工程指示 / 要求簡箋(E.I.)

工程指示編號：EI / 1127 / 19

工程名稱：觀塘裕民坊

工程項目：幕牆 防水片(3/5005 新款 大貨)(覆核後補數)

圖號 = 5005-3-180

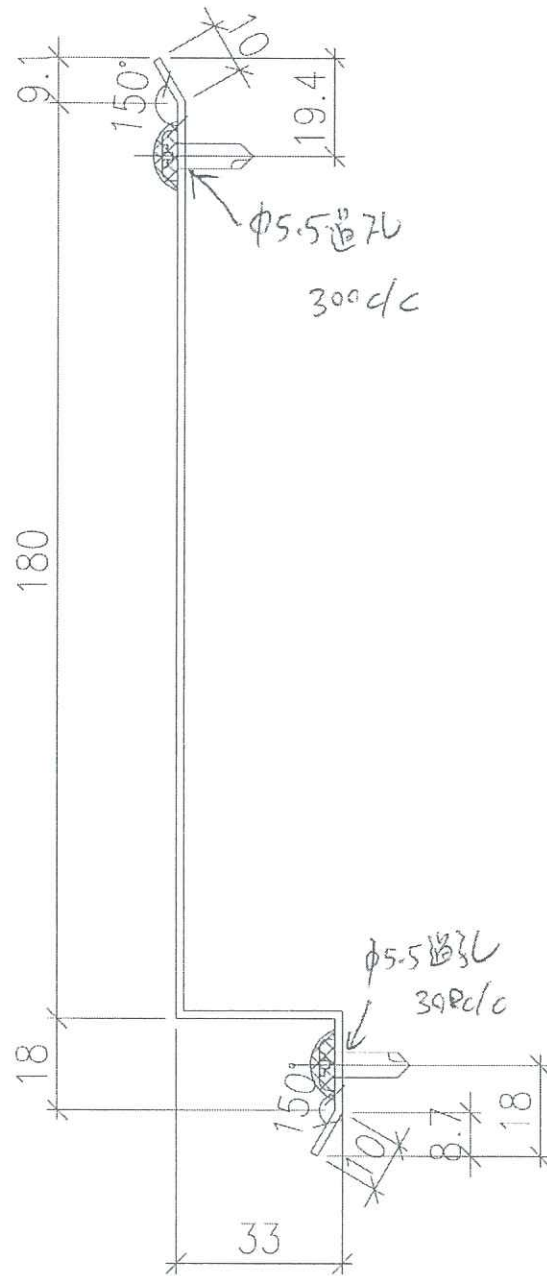
請按加工圖生產防水片(3/5005 新款 大貨)(T1-T5) (7-50F) 送地盤安裝前 EI0327 及 EI1060 數量不足，重新覆核後補數量位置圖請按 EI0327A 版: 因鋁版原材料分 1220*2440 及 1500*3000，前版開 2490 長浪費料太多A 版改回 2440 長謝謝！請在 2019/ 10 / 26 前完成上列要求。

2440
 $L = 2490$ mm

尚欠 318件 + 5件後備

出 323件
